Number	G10-1
Score	70 / 487
Rank	35位

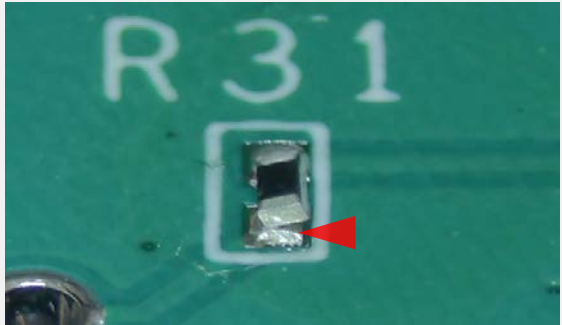
はんだ不足
IPC-A-610G 8.3.2を参照

はんだ不足
IPC-A-610G 8.3.2を参照

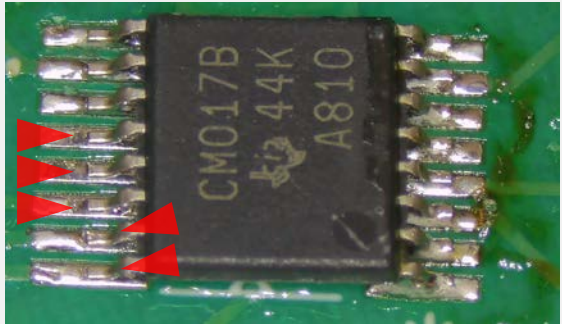
はんだ不足
IPC-A-610G 8.3.5を参照
